改善箇所説明図

基準不適合箇所

図：左ハンドル車

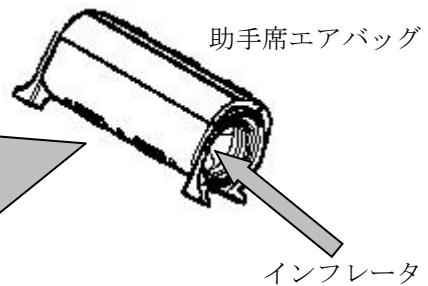
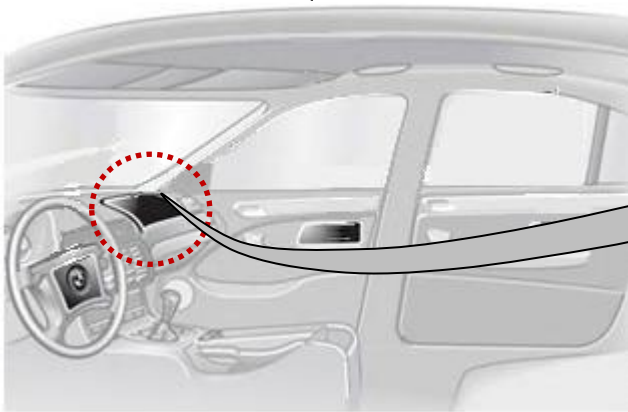
助手席エアバッグ内のインフレーター

助手席用エアバッグのインフレーター（膨張装置）について、長期間にわたり、著しく高温多湿な環境下にさらされると、当該インフレーターに水分が浸入する可能性があり、結果として、エアバッグ展開時にインフレーター内圧が異常上昇し、インフレーター容器が破損して飛び散り、乗員が負傷するおそれがある。

全車両、当該エアバッグを対策品に交換する。

識別：右フロントドアのロウヒンジのボルト(頭)に白ペイントを塗布する。
